## Indholdsfortegnelse

## **1. Indledning**

Som et led i denne virksomhed foretog jeg og tre af embedets øvrige medarbejdere den 15. september 2005 inspektion af Fiskeri- og Søfartsmuseet i Esbjerg. Til stede under inspektionen var fra kommunen, Birtha Schmidt og fra museet, akvariemester Arne Sørensen og museumssekretær Lisbeth Drangsfeldt.

Illustration 2. Elevator ved parkeringsplads

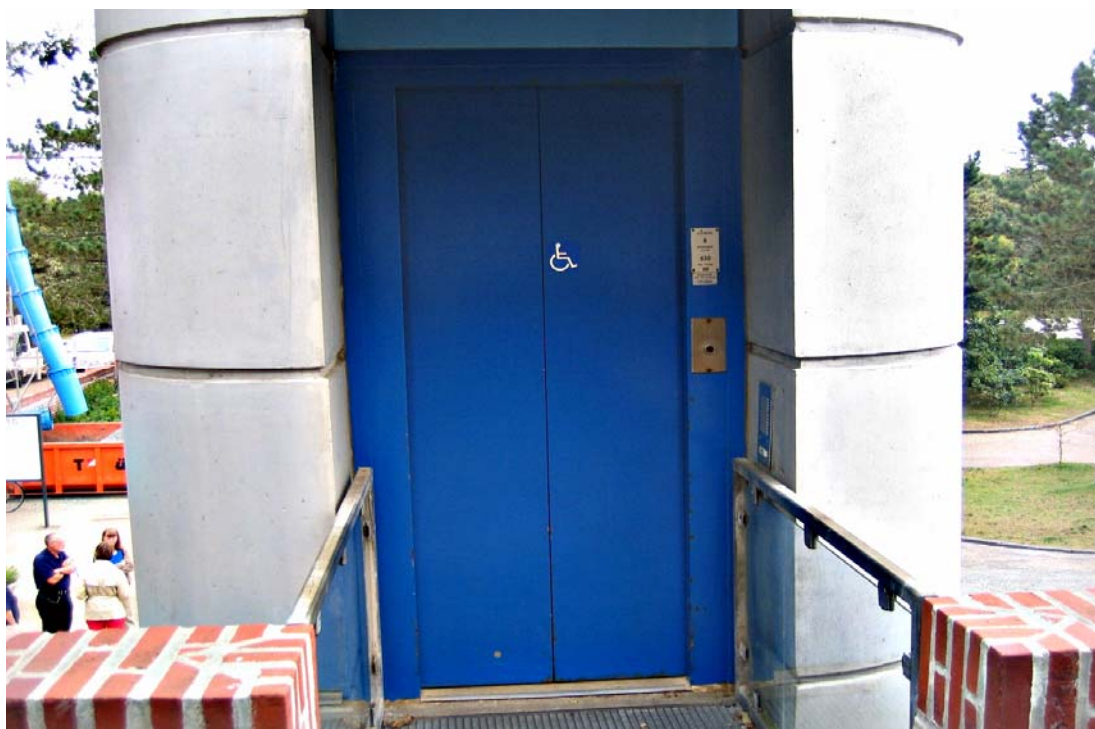
Elevatoren er placeret i et betonelement, og elevatordøren er således omkranset af beton der stikker 30-40 cm ud ved hver side. Tilkaldeknapen til elevatoren er placeret på højre side af elevatordøren.

Det viste sig i forbindelse med inspektionen meget vanskeligt for den tilstedeværende bruger af el-scooter at tilkalde elevatoren på grund af knappens placering inde mellem betonmurene. Selve knappen er forhøjet men er forholdsvis svær at trykke ind. De samme forhold gør sig gældende ved indgangen til elevatoren i 1. sals højde.

*Jeg henstiller at kommunen ændrer placeringen af begge tilkaldeknapper således at disse bliver placeret på henholdsvis betonmuren og murstensmuren (på 1. sal). I forbindelse med ændringen af placeringen, beder jeg kommunen om at foranledige at aktivering af elevatoren kan ske med et let tryk på tilkaldeknapen. Jeg beder om underretning om hvad der sker i anledning af min henstilling.*
